Document de diagnostic de sécurité routière des passages à niveau

Grille d'Evaluation et Pistes d'Actions

PN n° 121

Commune :	Onet-le-Château	Dép.	Aveyron
Classe de la voirie :	Voie communale	Boulevard des Balquières	
Ligne ferroviaire, nom et n°	701000	Ligne de Capdenac à Rodez	
Date	06/02/2024	/ Heures	9h30
Classement PN :	1ère Catégorie

Schéma du PN (d'après une vue aérienne, un plan ou dessiné à la main) :

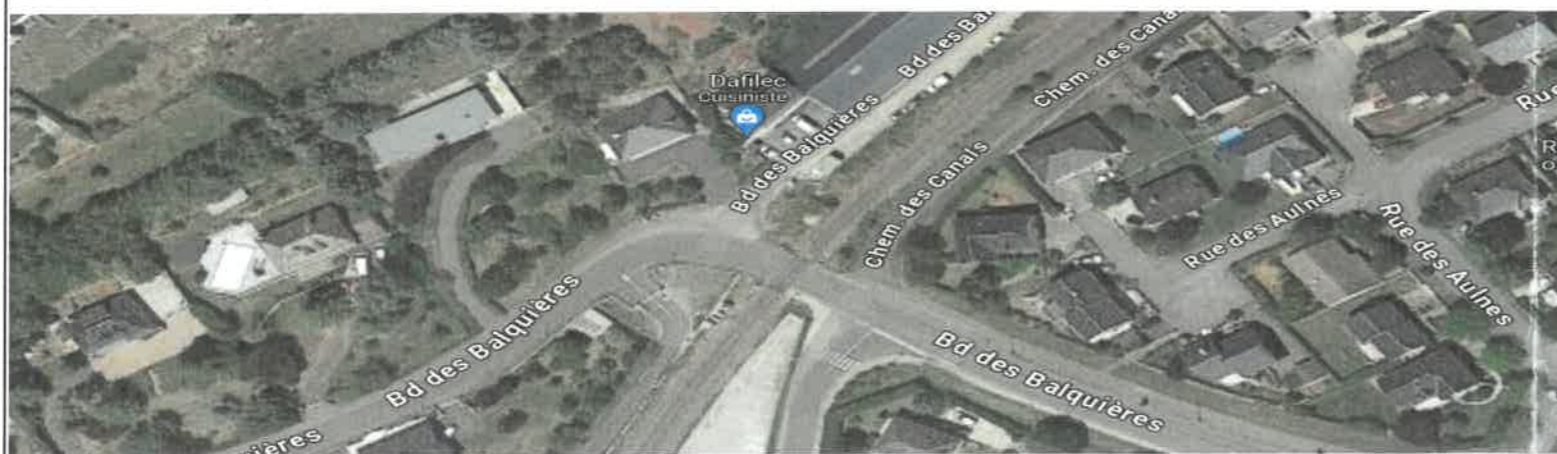
Environnement	Nature de l'environnement autour du PN :		
	Description : <i>activité artisanale (cuisiniste)</i>		
Activités à proximité du PN	<input checked="" type="radio"/> oui <input type="radio"/> non	Projets en cours pouvant impacter le PN :	oui <input checked="" type="radio"/> non
Panneaux publicitaires	oui <input checked="" type="radio"/> non		
Si urbain, éclairage public	<input checked="" type="radio"/> oui <input type="radio"/> non		
Commentaires : <i>- ouverture de la liaison Belain / Fontange peuvent augmenter potentiellement le trafic routier → comptage routier à refaire → gestionnaire routier - Le profil en long routier est à revérifier → SVEF réseau</i>
